**Vyjadrenie k existencii telekomunikačných vedení a rádiových zariadení
a všeobecné podmienky ochrany sietí spoločnosti Slovak Telekom, a.s. a DIGI
SLOVAKIA, s.r.o.***

Vec: Vyjadrenie k žiadosti o stanovisko k existencii plynárenských zariadení.

**Vec : Aktualizácia projektovej dokumentácie mosta na ceste III/2383 (06661)
ev. č. 2 Bacúch - žiadosť o vyjadrenie k existencii inžinierskych
sietí**

**k.ú. Bacúch, „Aktualizácia projektovej dokumentácie mosta na ceste III/2383 (06661) ev. č. 2 Bacúch“
- stanovisko k existencii inžinierskych sietí**

| IDENTIFIKÁCIA PLYNÁRENSKÝCH ZARIADENÍ (PZ) | |

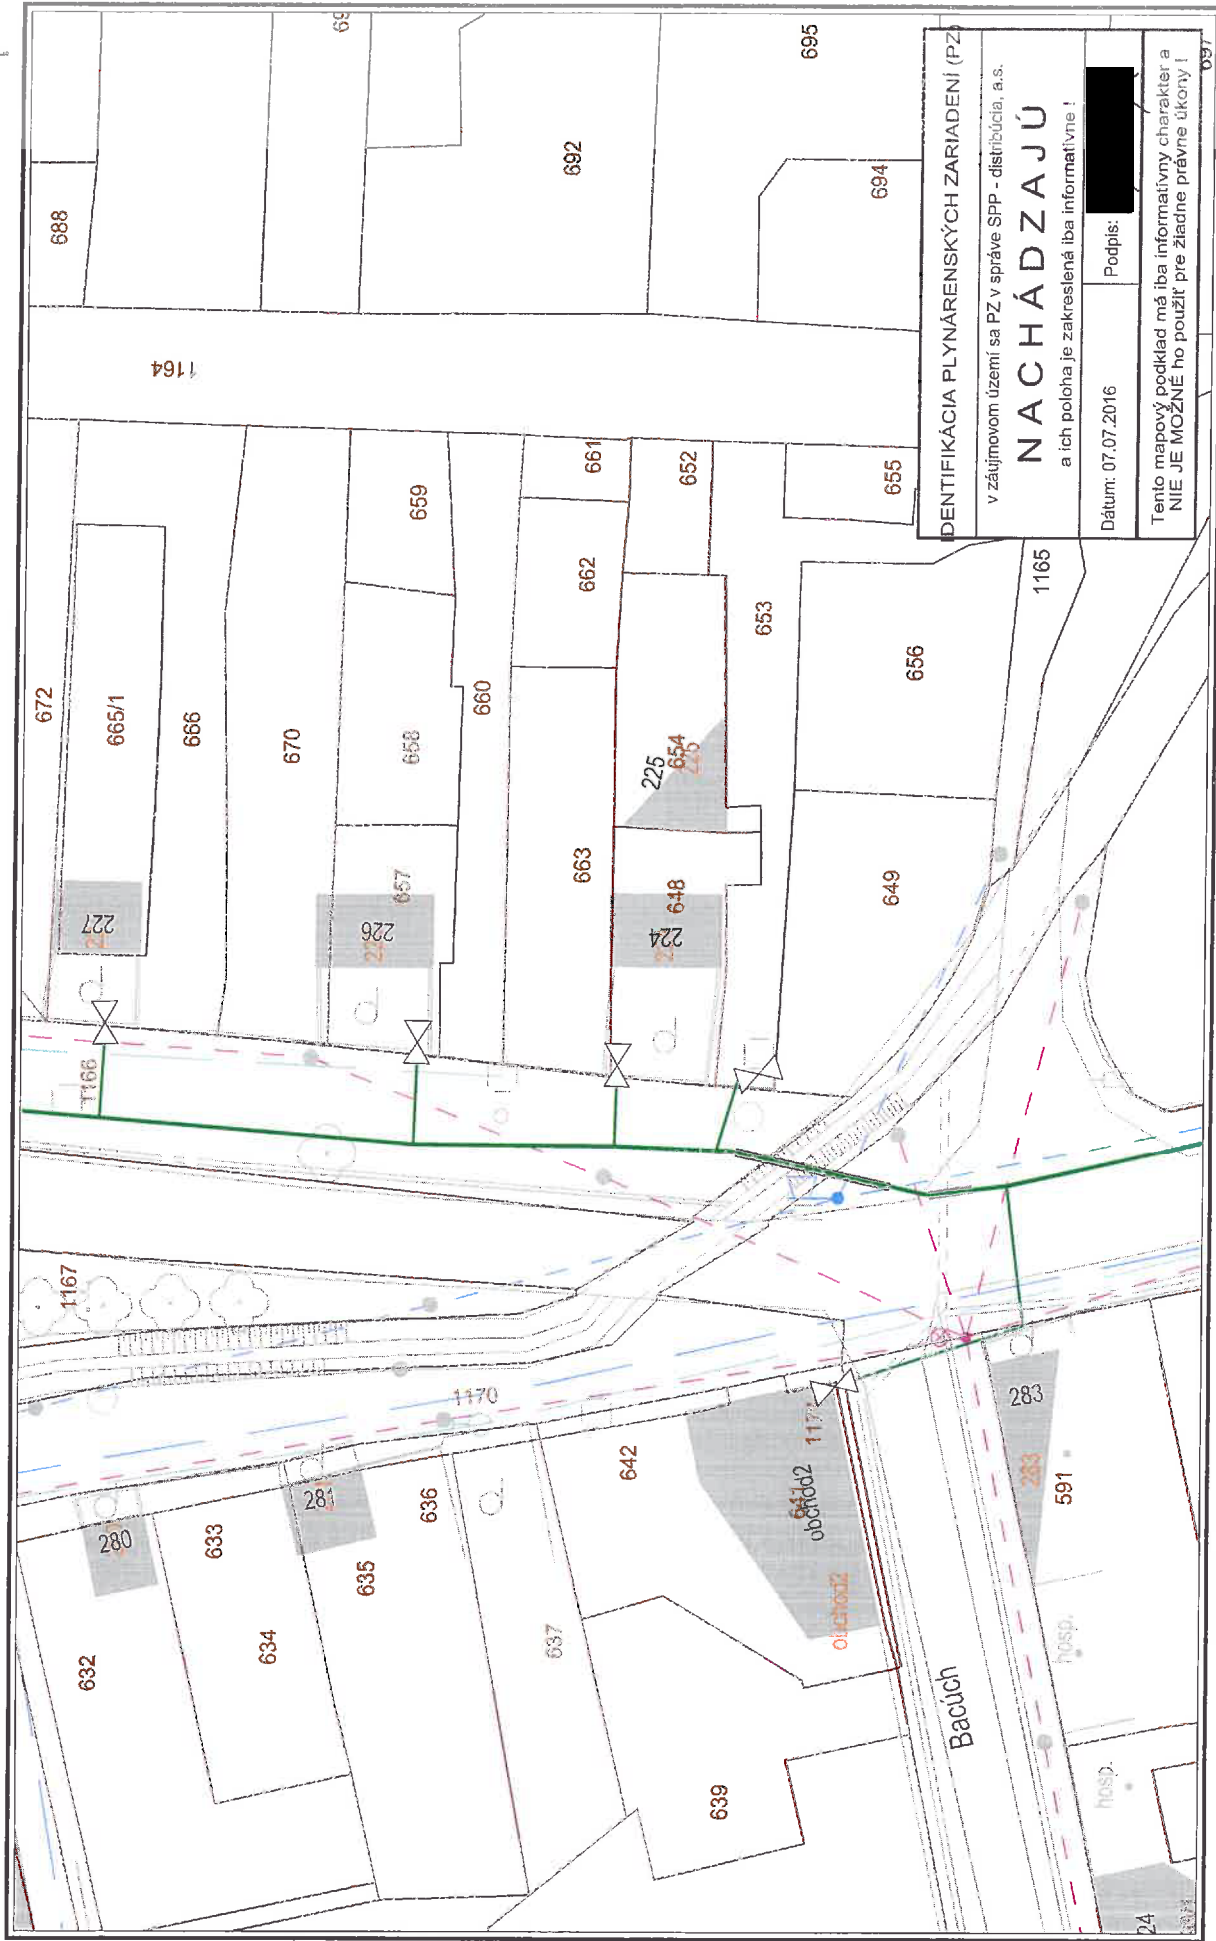
plynárenské zariadenie (technologický objekt): **STL plynovod / STL prípojka – 280 KPa**
ochranné pásmo plynárenského zariadenia: **áno**
bezpečnostné pásmo plynárenského zariadenia: **áno**

Orientačné znázornenie trasy plynárenského zariadenia/umiestnenia technologického objektu, (ďalej len „orientačné znázornenie“) je prílohou tohto stanoviska.

Informatívna kópia z mapy

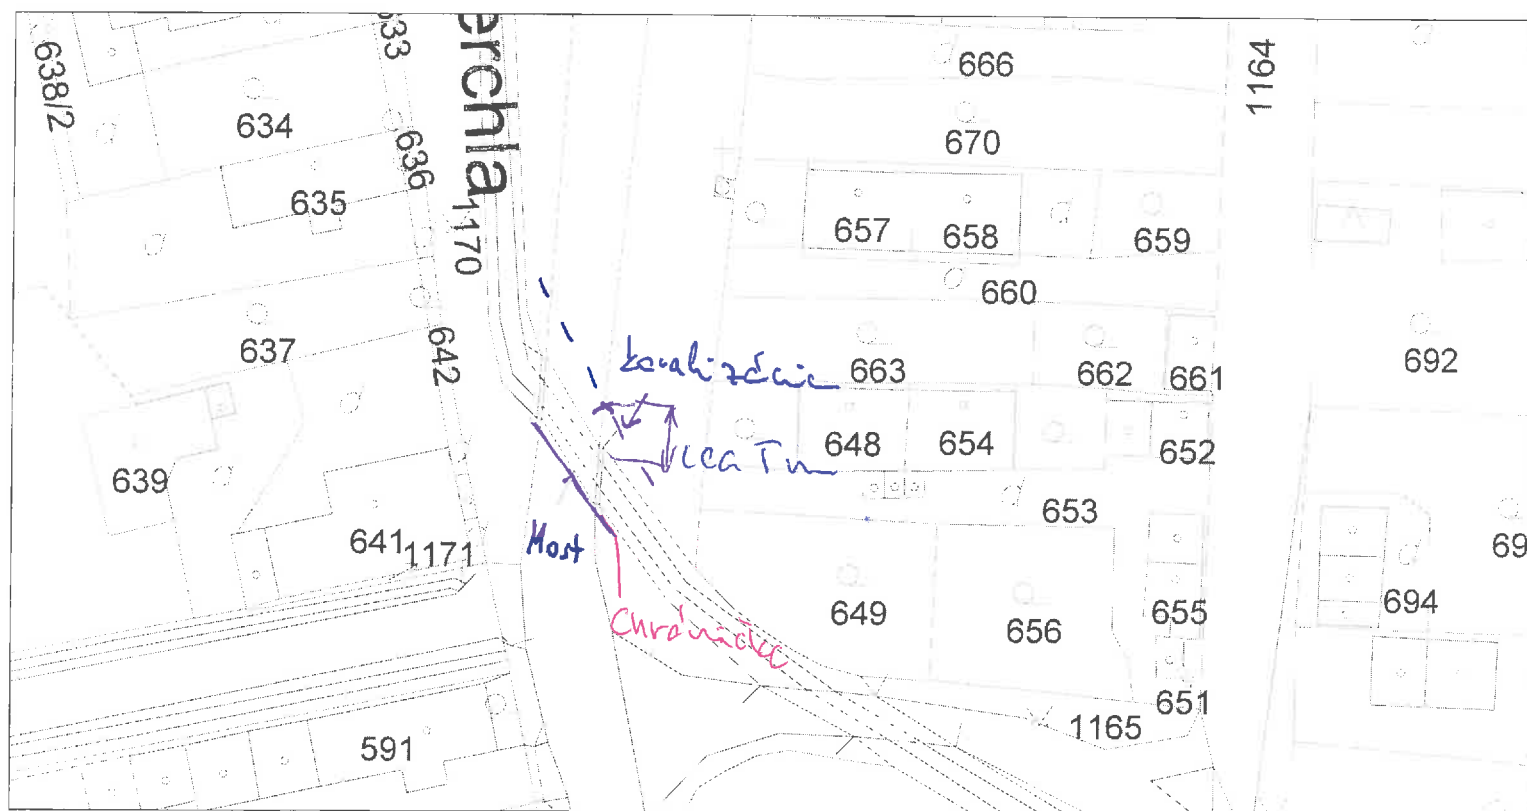
Obec Bacúch v zastúpení starostom obce Ing. Františkom Kánom Vás v súvislosti s aktualizáciou projektovej dokumentácie mosta na ceste č. III/2383 (06661) si Vám dovoľuje oznámiť, že obec nemá v telese mosta žiadnu časť inžinierskych sietí z majetku obce. Vo vzdialenosti cca. 5 m nad hornou hranou koryta toku sa nachádza časť potrubia splaškovej kanalizácie (materiál betón, priemer 1000 mm). Dovoľujeme si však upozorniť na umiestnenie chráničky vedenia diaľkového optického kábla v majetku spoločnosti Slovak Telekom.

V prílohe Vám zasielame aj snímku situácie s približným vyznačením umiestnenia kanalizácie.
